リコール届出一覧表

リコール届出日：平成30年4月17日

リコール届出番号	外-2646	リコール開始日	平成30年 4月 18日
届出者の氏名又は名称	ジャガー・ランドローバー・ジャパン株式会社 代表取締役 ハンソン・マグナス・ユタカ	製作国：英国 製作者名： ジャガー・ランドローバー・リミテッド 問い合わせ先： ランドローバーお客様相談室 0120-922-992	
不具合の部位（部品名）	動力伝達装置（トランスミッションコントロールモジュール）		
基準不適合状態にあると認める構造、装置又は性能の状況及びその原因	トランスミッションコントロールモジュールのプログラムが不適切なため、シフト制御用センサー配線接続端子の製造上のばらつきによる電気抵抗変化を異常として検知することがある。そのため、走行中に警告灯が点灯し、ギヤがニュートラルになり走行不能となるおそれがある。		
改善措置の内容	全車両、トランスミッションコントロールモジュールの制御プログラムを対策プログラムに書き換える。		
不具合件数	0件	事故の有無	無し
発見の動機	本国メーカーからの情報による。		
自動車使用者及び自動車分解整備事業者に周知させるための措置	<ul style="list-style-type: none"> ・使用者： 電話又はダイレクトメールで通知する。 ・自動車分解整備事業者： 日整連発行の機関誌へ掲載する。 ・改善実施済車には、運転席側ドアロックストライカー付近に外-2646のステッカーを貼付する。

改善箇所説明図

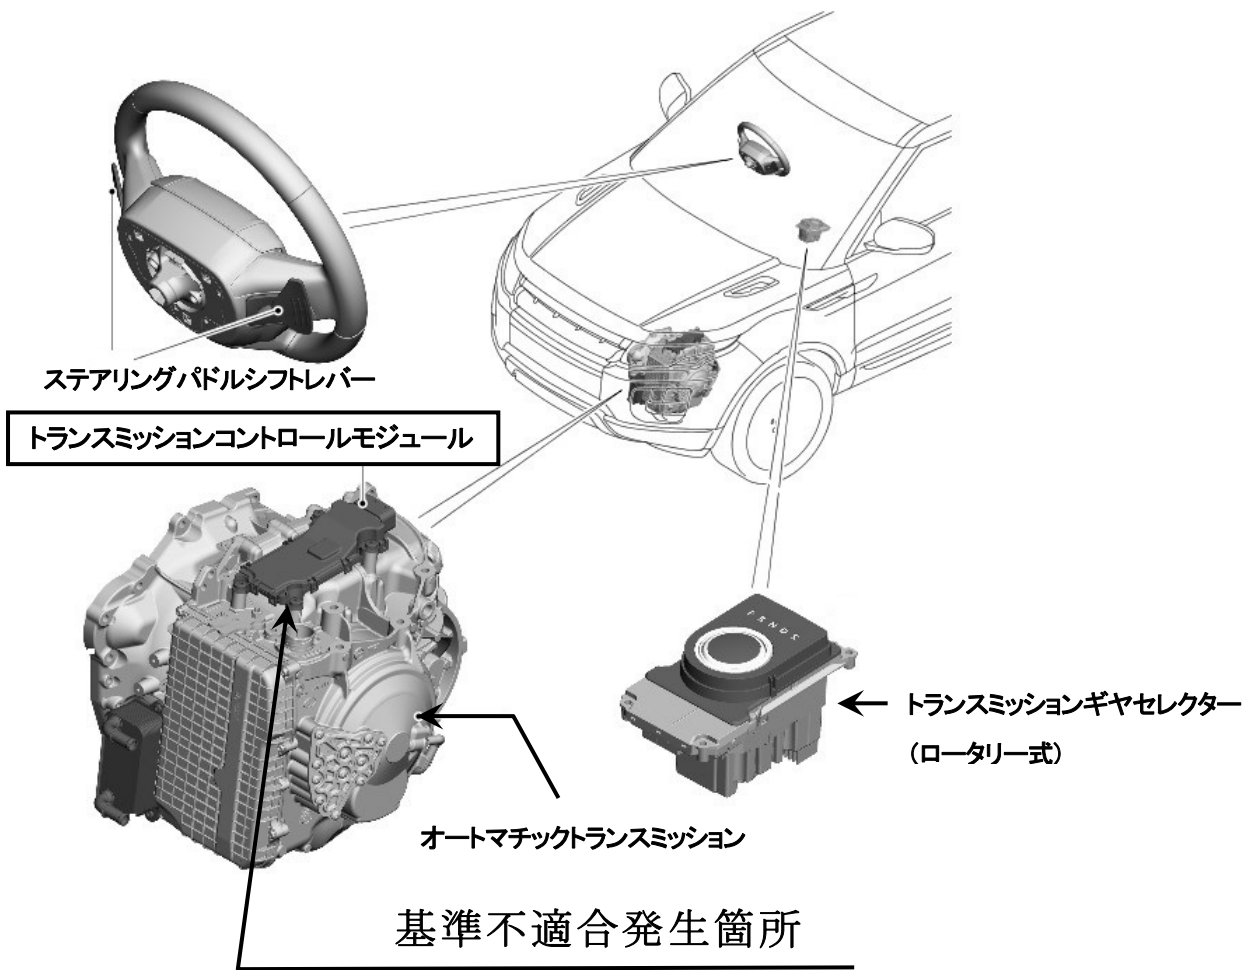
トランスミッションコントロールモジュールのプログラムが不適切なため、シフト制御用センサー配線接続端子の製造上のばらつきによる電気抵抗変化を異常として検知することがある。そのため、走行中に警告灯が点灯し、ギヤがニュートラルになり走行不能となるおそれがある。

全車両、トランスミッションコントロールモジュールの制御プログラムを対策プログラムに書き換える。

識別：トランスミッションコントロールモジュールコネクタ部に白ペイントを塗布する。
